改善箇所説明図

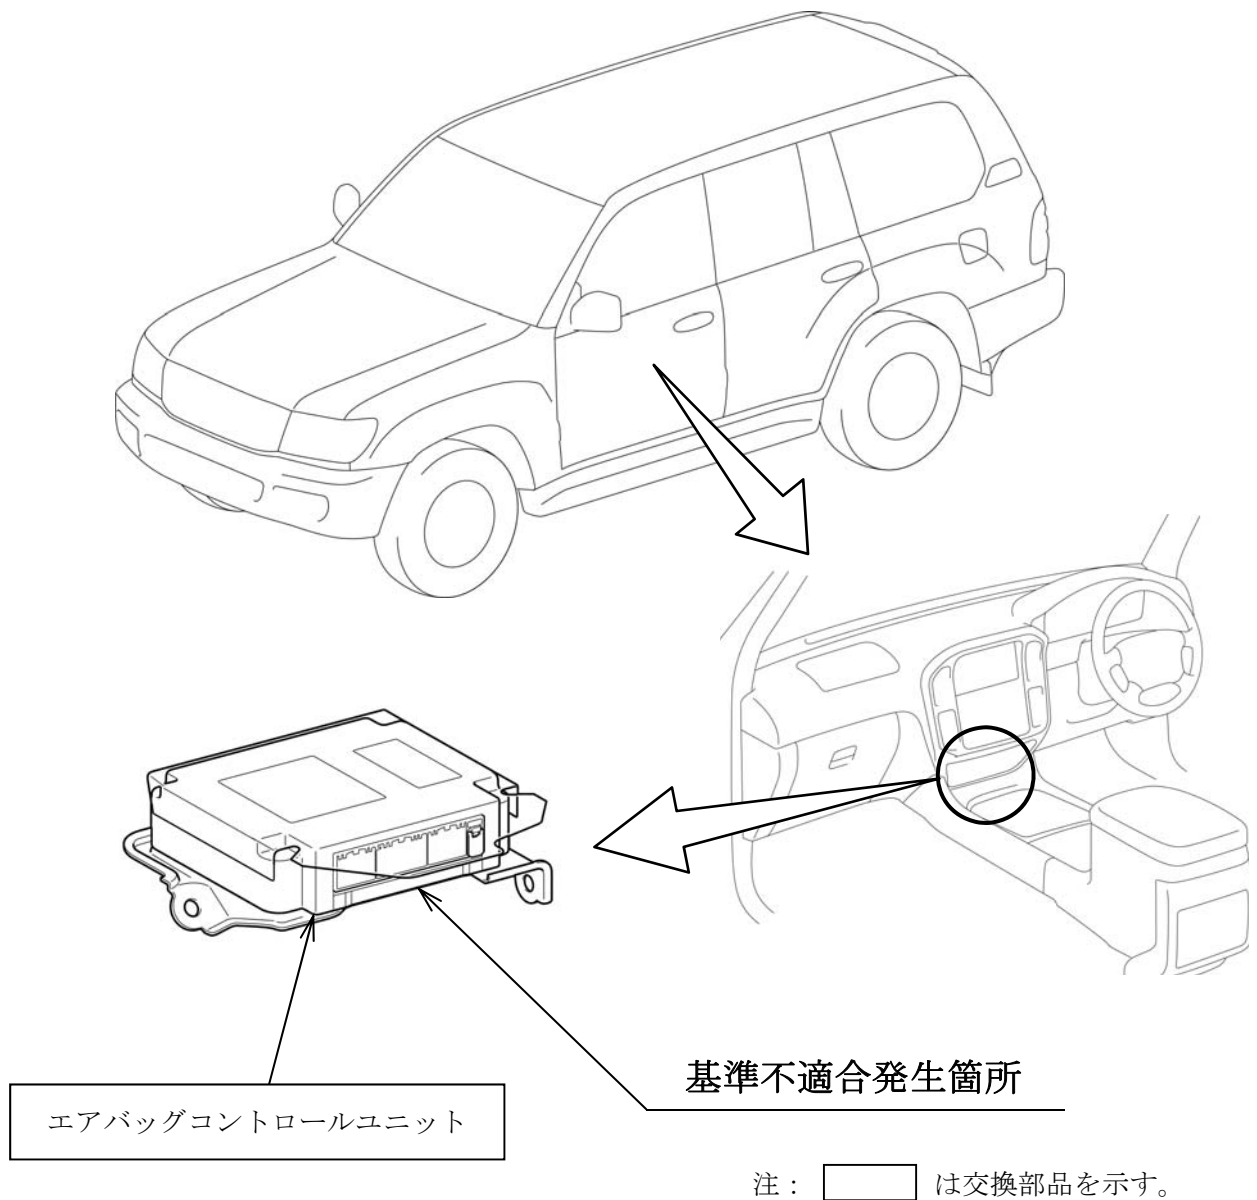
エアバッグコントロールユニットにおいて、起動プログラムが不適切なため、不整地等でエンジン始動直後に段差乗り越え等をするると、横転判定センサのゼロ点がずれることがある。そのため、車両が傾くだけで、横転と誤判定してカーテンシールドエアバッグおよびシートベルトプリテンショナが作動するおそれがある。

全車両、システム起動プログラムを修正したエアバッグコントロールユニットに交換する。

識別：改善済車両にはエンジンルーム内のネームプレート下、もしくはカウルパネルのリベット穴間に黄色ペイントを塗布する。
